# PREGUNTAS Y RESPUESTAS A LAS BASES ADMINISTRATIVAS Y TÉCNICAS

### OBRAS DE REPARACIÓN DE LUCARNAS, CAMBIO DE CRISTALES E IMPERMEABILIZACIÓN ESPEJOS DE AGUA Y OBRAS ANEXAS ESTACIONES COLON Y BILBAO, L4 DE METRO S.A.

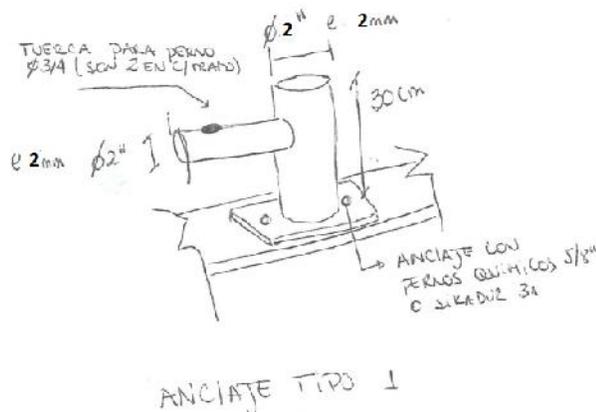
18. El anclaje Tipo 1 donde debe ser usado, ya que no concuerda con las dimensiones de la barandilla indicada en Croquis N°1. Favor aclarar dimensiones y medidas reales ya que indica material de acero inoxidable de espesor 5 mm.

R: Se corrigen las dimensiones entregadas en "Anclaje tipo 1" y se indican en esquema a continuación. Todos los elementos de acero inoxidable deben tener diámetro 2" y espesor 2mm.
